Modulo per la presentazione delle osservazioni per i piani/programmi/progetti sottoposti a procedimenti di valutazione ambientale di competenza statale

ID: (n.9273) Documenti procedura di Valutazione Impatto Ambientale (PNIEC-PNRR)

“Impianto Eolico di potenza nominale 48 MW da realizzarsi in comune di Manciano (GR), loc. Montauto”

Abbildung 7: Trefferhäufigkeiten [$1/m^2$] bei Rotorblattbruch. Rotorblattradius schwarz gestrichelt.

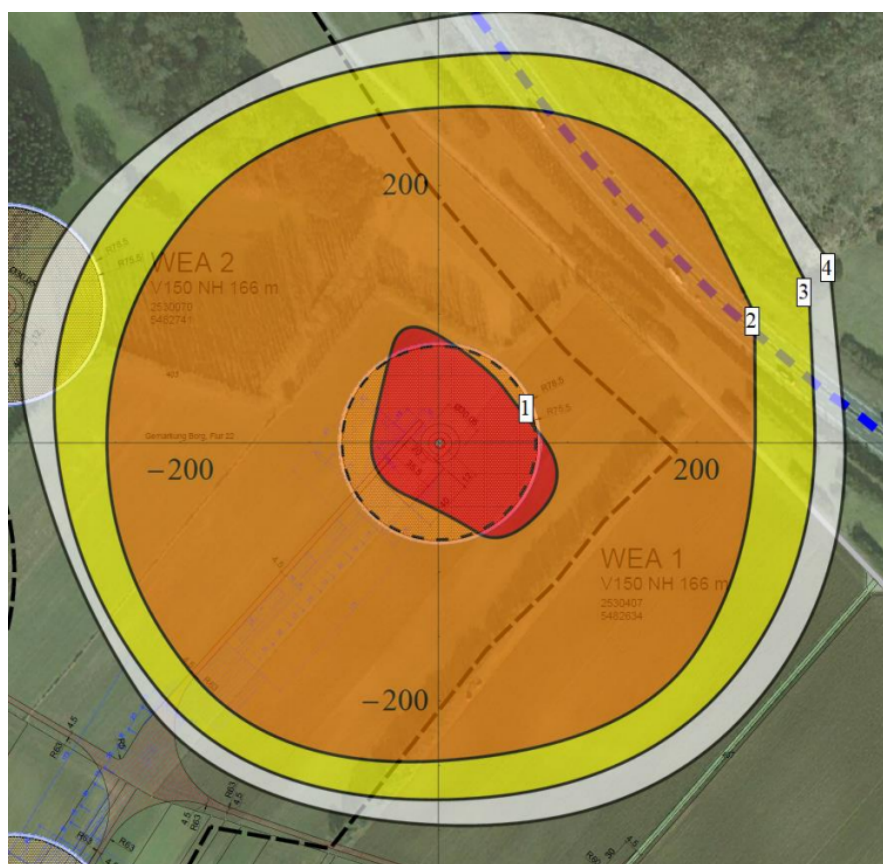
Lo studio di impatto ambientale tratta tale rischio (Relazione Tecnica Generale, codice elaborato R03 - 2799_5186_MAN_PD_R11_Rev0_GittataMassima) in modo semplicistico adducendo riferimenti bibliografici superati, mentre lo standard internazionale attuale di trattamento ingegneristico consiste in simulazioni numeriche, dove si tiene conto anche delle condizioni di ventosità. Un esempio tratto da ([Gutachtliche Stellungnahme \(uvp-verbund.de\)](http://GutachtlicheStellungnahme(uvp-verbund.de))), p. 26) per un aerogeneratore comparabile a quello da progetto, illustra il fatto, che il rischio reale è molto più importante di quanto riportato nello studio di impatto ambientale sotto esame.

Esempio per il trattamento del rischio per la salute umana dal distacco di pezzi di una pala. La zona arancione è quella da considerare da “zona di rispetto”, dove non si dovrebbero trovare luoghi di frequentazione quotidiana dall’uomo (abitazioni, luoghi di lavoro, strade, linee di ferrovia ...).

In conclusion, è necessario analizzare il rischio per la salute pubblica da rottura e distacco di una pala, da distacco di pezzi di una pala e da ribaltamento della turbina con procedimenti ingegneristici aggiornati e rivalutare le posizioni degli aerogeneratori.
